710 - INSP
 ISO/IEC 17020
 Origineel verslag

Verslagnummer: 21/05012024/28478/1/1

Straat + nummer: Danislaan 55, 1650 Beersel
 (bus 001)

Type: Verkoop [Afd 8.4.2]

Elektrisch bord

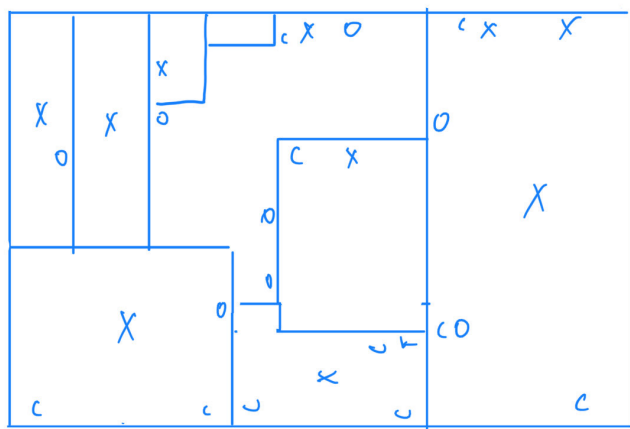
- De aardingsonderbreker is niet conform of afwezig. – oAfd 5.4.3.5
- Het verdeelbord is onvoldoende gemarkeerd. Individuele markering, voedingsspanning en/of gevarendriehoek ontbreken. - oAfd 3.1.3.3; Afd 9.4.1

- De installatie is niet aangevuld met een differentieelstroombeschermingsinrichting met hoge of zeer hoge gevoeligheid – oAfd 4.2.4.3
- De differentieelstroombeschermingsinrichting werkt niet na het indrukken van de testknop en/of de testknop is niet gemakkelijk bereikbaar. – oAfd 5.3.5.3.b; oAfd 5.3.5.3.; oAfd 6.5.7.2.b.4.d; oAfd 6.4.6.4.b.4

- Er is geen differentieelstroombeschermingsinrichting geplaatst aan het begin van de installatie. - oAfd 4.2.4.3.b; oAfd 5.3.5.3
- Een of meerdere stopcontacten zijn niet van kinderbeveiliging voorzien. – oAfd 4.2.2.3.b; Afd 8.2.1 – 8.2.2

Eendraadsschema en situatieplan

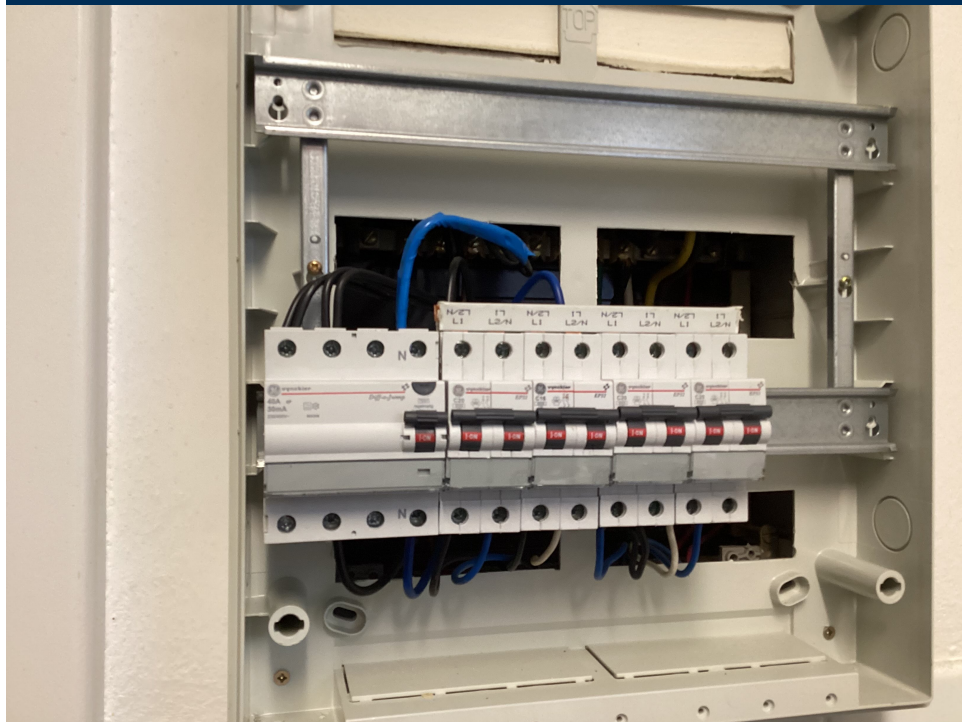
- het eendraadsschema en situatieplan zijn niet aanwezig. – oAfd 3.1.2.1
- De kringen, de onderbrekingstoestellen en of de beschermingstoestellen zijn niet duidelijk en zichtbaar gekenmerkt. – Afd 3.1.3

- De schema's zijn niet aanwezig of niet correct. Wij kunnen niet uitsluiten dat er geen nieuwe inbreuken zullen zijn bij het voorleggen van de (nieuwe) schema's.
- De aarding kon niet worden gemeten, deze zal gecontroleerd worden tijdens de volgende inspectie.
- De woning is bemeubeld. Het kan zijn dat niet alle onderdelen gecontroleerd zijn.
- Door gevolg te geven aan de hoger vermelde inbreuken, is het mogelijk dat er bij een volgend onderzoek bijkomende inbreuken aan het licht komen.
